21.0159.02

Umwelt-, Verkehrs- und Energiekommission
Basel, 18. Mai 2022

Bericht der Umwelt-, Verkehrs- und Energiekommission

betreffend Ausgabenbewilligung zur Erhöhung der Verkehrssicherheit sowie zur Umgestaltung der Tramhaltestellen in der Austrasse im Zuge von Sanierungsmassnahmen

Abb. 3: Platzproblematik bei Velostreifen in beide Fahrrichtungen

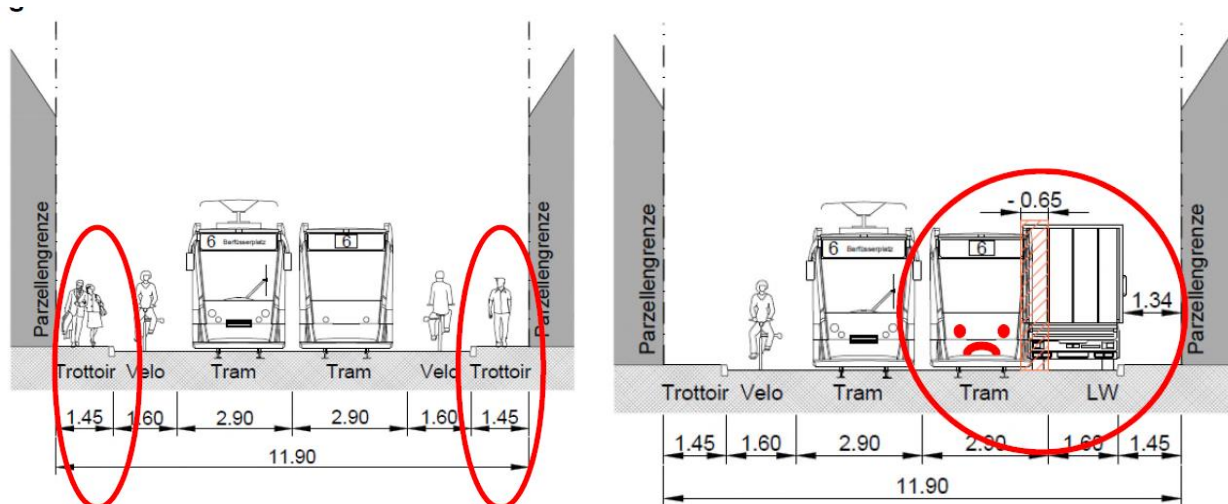
In der Kommission wurde die Frage aufgeworfen, ob bei Verzicht auf den motorisierten Individualverkehr (MIV) die Öffnung für den Veloverkehr stadteinwärts ermöglichen würde. Der Kommission wurde erläutert, dass auch ohne MIV nicht genügend Platz vorhanden wäre, um je einen Velostreifen pro Fahrtrichtung zu integrieren. Die Folge wären zu schmale Trottoirflächen. Gemäss geltenden Vorschriften der Projektierung wäre eine Trottoirbreite von 2.4 m vorzusehen, bei beengten Platzverhältnissen mindestens 2.00 m. In der Austrasse blieben aber nur 1.45 m übrig, dieses Mass würde das vom Strassengesetz geforderte Mindestmass von 1.50 m der Durchgangsbreite bei Anlieferungen auf dem Trottoir unterschreiten. Somit müsste ein Lieferwagen oder die Ambulanz immer auf der Fahrbahn stehen bleiben. Das hätte zur Folge, dass das Tram vom Lieferwagen blockiert werden würde.

Abb. 3: Wendeproblematik bei Sperrung der Austrasse für den MIV

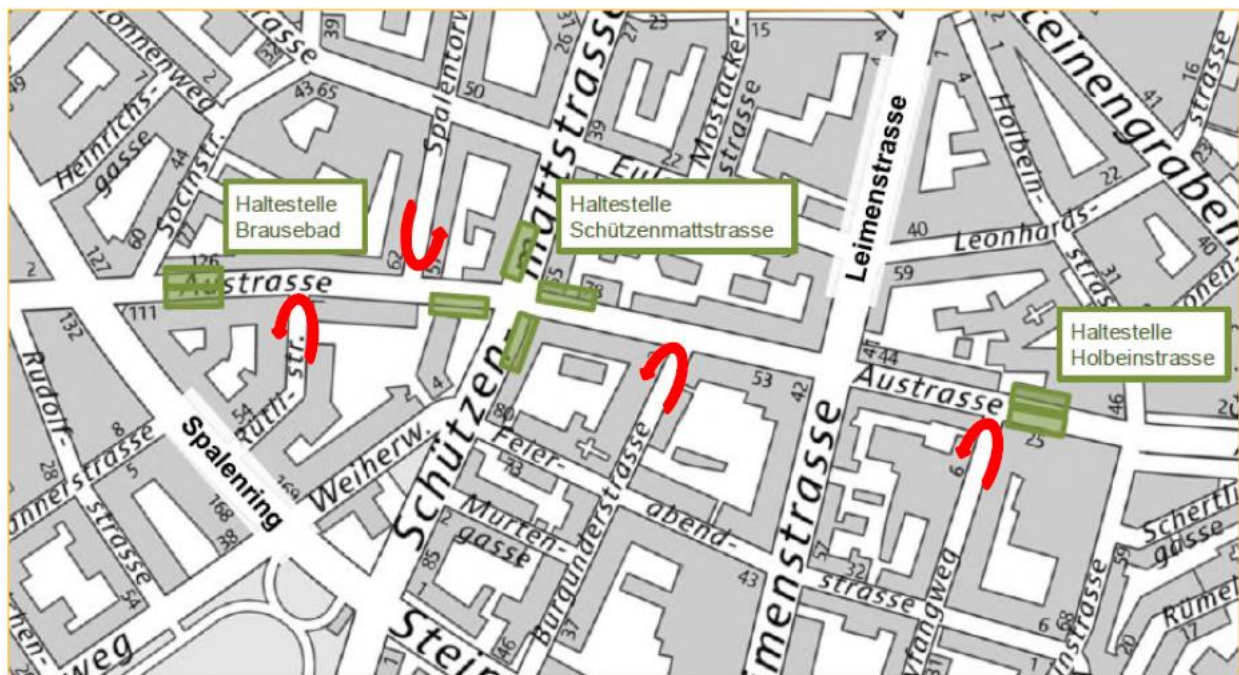
Für die Velofahrenden würde weiter die Problematik entstehen, dass sie bei jeder Tramhaltestelle hinter dem Tram warten müssten. Die Austrasse gehört gemäss Veloroutennetz nicht zu einer Basis- oder Pendlerroute, sondern gilt lediglich als für Velos befahrbare Strasse. Empfohlen werden andere Routen. Zusätzlich zu den Platzproblemen würde eine autofreie Austrasse dazu führen, dass Autofahrende in den Seitenstrassen wenden oder rückwärts aus der Strasse rausfahren müssten. Eine autofreie Austrasse wäre nur dann möglich, wenn die Seitenstrassen über die Austrasse hinaus eine Verlängerung hätten. So aber müssten alle Seitenstrassen als Sackgassen ausgewiesen werden.

Verkehrstechnisch sei die Schliessung der Austrasse nicht möglich, da der Verkehr nicht mehr aus dem Quartier abfliessen könnte.

Die Kommission anerkennt, dass der Verzicht auf den MIV in der Austrasse aufgrund der Verkehrssituation im Quartier nicht ohne Weiteres umsetzbar ist. Darüber hinaus würde auch ohne MIV nicht genügend Platz für Velostreifen in beide Fahrrichtungen zur Verfügung stehen.

Abb 4: Heutige Lage der Haltestellen

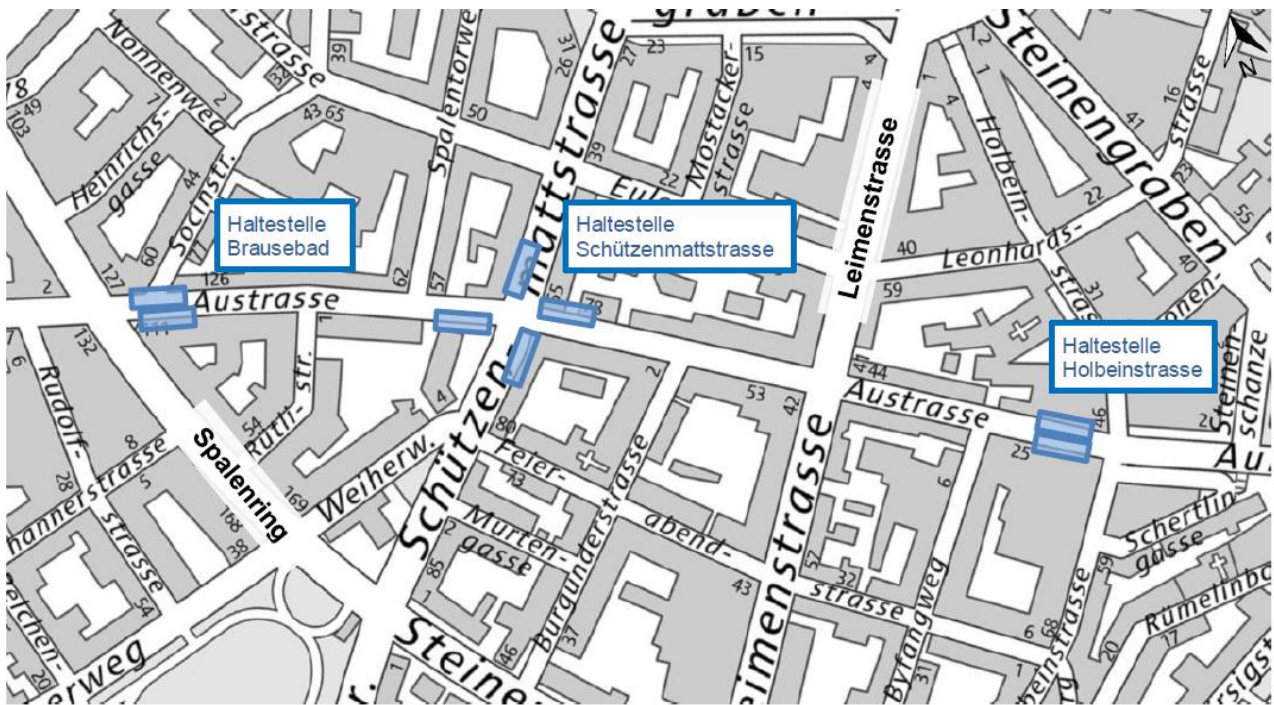
Die heute bestehenden Haltestellen genügen nicht mehr allen gesetzlichen Anforderungen und erfüllen die Sicherheitsnormen nicht. Daher müssen einige Haltestellenstandorte neu gefunden werden, damit die geforderten Haltekantenlängen und -abstände zum Gleis eingehalten werden können. Ebenso müssen bestehende Zufahrten zu Privatgrundstücken sowie Sichtweiten bei Strasseneinmündungen und Mindestbreiten der Aufenthaltsflächen für Fahrgäste gewährleistet werden.

Eine grössere Verschiebung ist für die Haltestelle Brausebad für die Tramlinie 6 vorgesehen. Heute befindet sich die Haltestelle direkt an der Kreuzung Austrasse/Spalenring. Bei der Haltestelle stadtauswärts Richtung Allschwil handelt es sich um eine Inselhaltestelle. Die aktuelle Länge für den Fahrgastwechsel am Tram beträgt weniger als 42 m Länge. Zudem ist die Insel im hinteren Teil schmaler als 1.00 m, die hinterste Tramtür befindet sich sogar ausserhalb des Inselbereichs. Für eine BehiG-konforme Haltestelle sind jedoch 49 m erforderlich. Fehlende Platzverhältnisse (in Länge und Breite) verunmöglichen den Bau einer entsprechenden Inselhaltestelle an diesem Standort (vgl. Kap. 3.3.1, Abb. 11). Daher schlägt der Regierungsrat im Ratschlag vor, die Haltestelle der Tramlinie 6 stadteinwärts zu verschieben. Dadurch wird der Verkehr der Socinstrasse unverändert geführt, eine neue Veloverbindung von der Allschwilerstrasse in die Socinstrasse wird ermöglicht (vgl. Kap. 3.2.3).

Die UVEK hat die geplante Verschiebung dieser Tramhaltestelle intensiv diskutiert. Aufgrund der Verschiebung verschlechtern sich die Umsteigebeziehungen von der Tramlinie 6 zur Tramlinie 1 und zur Buslinie 50. Daraus hervorgehend ist in der Kommission eine vertiefte Diskussion über die Vor- und Nachteile der verschiedenen Haltestellenlagen entstanden. Die verschiedenen Varianten werden im Folgenden kurz dargestellt.

Abb. 10: Haltestelle direkt am Knoten mit Bypass Socinstrasse

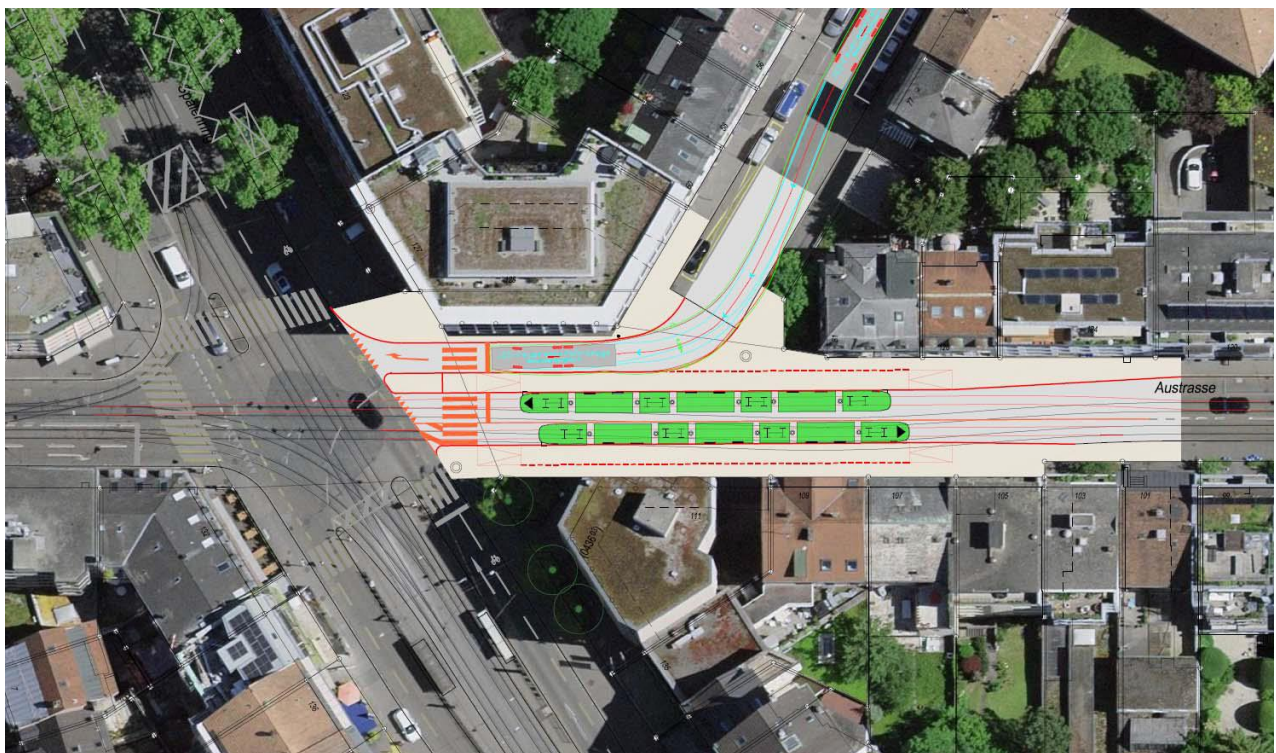
Ein grosser Teil der UVEK störte sich sehr an den Verschlechterungen für die Umsteigebeziehungen am Brausebad, welche sich aus dem Ratschlagsprojekt ergeben würden. Deshalb wurde das Departement aufgefordert, nochmals nach einer Lösung zu suchen, die eine Haltestellenlage direkt am Knoten ermöglicht.

Das BVD hat zu den oben ausgeführten Varianten auf Wunsch der UVEK eine weitere Alternative ausgearbeitet. Diese sieht eine «Haltestelle direkt am Knoten» vor, die auf halber Länge zwischen zwei Fahrbahnen (der Socinstrasse und Austrasse) liegt. Dadurch können die kurzen Umsteigebeziehungen zu der Tramlinie 1 und der Buslinie 50 erhalten bleiben. Aus dieser Variante ergeben sich einige grundsätzliche Änderungen.

Der Verkehr aus der Austrasse würde bei dieser Haltestellenvariante durch die Haltestelle der Tramlinie 6 geführt werden und könnte vorne an der Kreuzung wie heute in alle Richtungen abbiegen. Der Verkehr aus der Socinstrasse würde via Bypass hinter der Haltestellenanlage bis an die Kreuzung geführt werden. Aus dem Bypass darf nur nach rechts abgebogen werden. Die Lichtsignalanlage muss dafür um eine Grünphase erweitert werden, was zu etwas längeren Wartezeiten für alle führen, aber im vertretbaren Rahmen liegen würde. Nicht mehr möglich wäre es, aus der Austrasse stadtauswärts rechts in die Socinstrasse abzubiegen. Mit der veränderten Knotengestaltung entfällt für Velofahrende die heute bestehende Möglichkeit des indirekten Linksabbiegens vom Spalenring in die Allschwilerstrasse. Zudem könnte die gemäss Ratschlagsprojekt angedachte neue Veloverbindung von der Allschwilerstrasse in die Socinstrasse nicht realisiert werden.

Die Verschiebung der Haltestelle war in der Kommission stark umstritten. Für eine Mehrheit der Kommission bedeuten die längeren Umsteigebeziehungen eine grosse Komforteinbusse für die ÖV-Passagiere. Aus diesem Grund beauftragte die Kommission das BVD mit der Ausarbeitung

einer Variante, bei der sich die Haltestelle wie heute direkt am Knoten befindet. Da die Ausfahrt aus der Socinstrasse gewährleistet sein muss, war klar, dass es sich um eine Haltestelle zwischen zwei Fahrbahnen handeln muss. Da die neue Haltestelle aufgrund der Vorschriften länger sein muss als die heute bestehenden, war gleichzeitig klar, dass die Fahrbahn für den MIV und die Velos nicht an der Inselhaltestelle vorbeigeführt werden kann. Der Strassenraum wäre dafür zu eng (vgl. Abb. 11).

Die Nachteile der Variante Bypass liegen vor allem im Bereich der Veloführung. Im Vergleich zur Variante gemäss Ratschlag könnte die zusätzliche Veloverbindung von der Allschwilerstrasse in die Socinstrasse nicht ermöglicht werden.

Mehr zu diskutieren gab der Verlust der Möglichkeit, vom Spalenring indirekt links in die Allschwilerstrasse einzubiegen. Allerdings wird von vielen bereits heute die Möglichkeit genutzt, vom Bahnhof SBB herkommend bereits vor dem Brausebad links in die Thannerstrasse abzubiegen. Dabei handelt es sich um eine gute Erschliessung des Quartiers.

Die Lösung wurde in der Variante Bypass Socinstrasse (vgl. Abb. 10) gefunden. Der Verkehr aus der Austrasse teilt sich die Spur mit dem Tram bis direkt zum Knoten. Dank der LSA-Steuerung wird das Tram bei Einfahrt in die Haltestelle nicht durch den MIV behindert. Der Verkehr aus der Socinstrasse wird via Bypass an der Haltestelle vorbeigeführt.

Nach intensiver Diskussion beschliesst die Kommission mit 10 zu 2 Stimmen bei 1 Enthaltung der Variante Haltestelle direkt am Knoten mit Bypass Socinstrasse den Vorzug zu geben, um dadurch die komfortable Umsteigesituation zu der Tramlinie 1 und der Buslinie 50 zu erhalten. Der ÖV soll durch diesen Entscheid bewusst gestärkt werden, damit dessen Nutzung im Vergleich zur Nutzung des Autos in der Stadt nicht an Attraktivität verliert.

Die Haltestellenlage direkt am Knoten wirkt sich auf die Position der Gleise aus. Aus diesem Grund muss an einer Weiche das Herzstück ersetzt werden. Diese Anpassung hat Mehrkosten von 40'000 Franken zu Lasten der BVB zur Folge. Zudem müssen zwei Parkplätze dort aufgehoben werden.

Abb. 14: Bestehende und geplante Gleisverbindung am Spalenring; rot: bestehend, grün: geplant

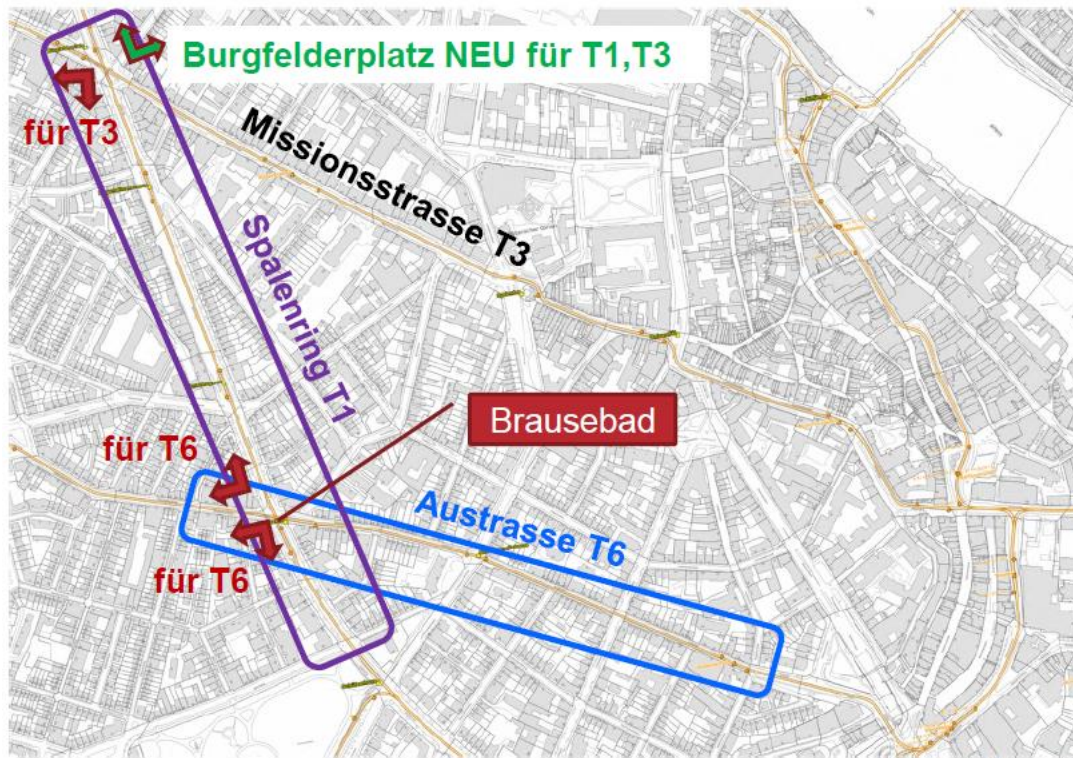
Mit Anzug Nr. 21.5273.01 fordern die Anzugsteller die Eckverbindungen am Brausebad, die für die Stabilisierung des Tramnetzes als sehr nützlich angeschaut werden. Eine Doppelgleis Eckverbindung von der Austrasse (Tram 6) in den Spalenring (Tram 1) Richtung Burgfelderplatz wird als geeignet angesehen, Blockaden im Bereich Schützenhaus oder Markthalle / Bahnhof SBB zu umgehen. Als mindestens so nützlich, wenn auch technisch anspruchsvoller, wird die Eckverbindung von der Austrasse in die andere Richtung (> Schützenhaus - Markthalle) angesehen.

Der Kommission wird vom BVD dargelegt, dass für die Linie 6 bei Störungen in der Austrasse bereits heute eine Alternativroute via Heuwaage – Markthalle – Schützenhaus besteht. Mit der vorhandenen Gleisverbindung vom Spalenring in die Allschwilerstrasse kann die Linie 6 auf ihren planmässigen Laufweg in Richtung Morgartenring einbiegen. Von der Allschwilerstrasse her gibt es ebenfalls ein Gleis, das morgens für die Einspeisung der Fahrzeuge von der Remise Morgartenring ins Tramnetz in Richtung Burgfelderplatz genutzt wird. Damit bestehen an diesem Ort bereits zwei Gleisverbindungen.

Wie von den Fachpersonen ausgeführt wurde, erscheint es effizienter, am Burgfelderplatz weitere Massnahmen zu ergreifen. Heute besteht beim Burgfelderplatz nur eine Gleisverbindung, die es ermöglicht, vom Spalenring Richtung St. Louis abzubiegen. Von der Knotengeometrie und der Verkehrsbelastung des Knotens Burgfelderplatz her bestünde allerdings die Möglichkeit, eine neue Gleisverbindung von der Missionsstrasse in den Burgfelderplatz zu erstellen. Dieses neue Element ist bereits Bestandteil des Vorprojekts Spalenring.

Aus Sicht der Verwaltung wird mit solch einer Gleisverbindung zwischen Missionsstrasse und Burgfelderplatz mehr gewonnen als mit einer Gleisverbindung von der Austrasse in den Spalenring.

Eine weitere Gleisverbindung bei der Austrasse wäre damit eine Luxuslösung, weil es für diese Strecke bereits eine Rückfallebene gibt. Eine neue Gleisverbindung beim Brausebad wäre weniger effizient.

Die Kommission ist der Ansicht, dass die sich in Planung befindende Gleisanbindung am Burgfelderplatz die notwendige Flexibilität in diesem Bereich des Tramnetzes gewährleistet. Deshalb verzichtet die Kommission auf den Antrag, das Projekt um die Eckverbindungen von der Austrasse in den Spalenring zu ergänzen. Mit der durch die UVEK veränderten Haltestellenlage wäre der Gleisbogen zudem geometrisch nicht realisierbar. Vor dem Hintergrund der obigen Erläuterungen beantragt die Kommission, den Anzug abzuschreiben.
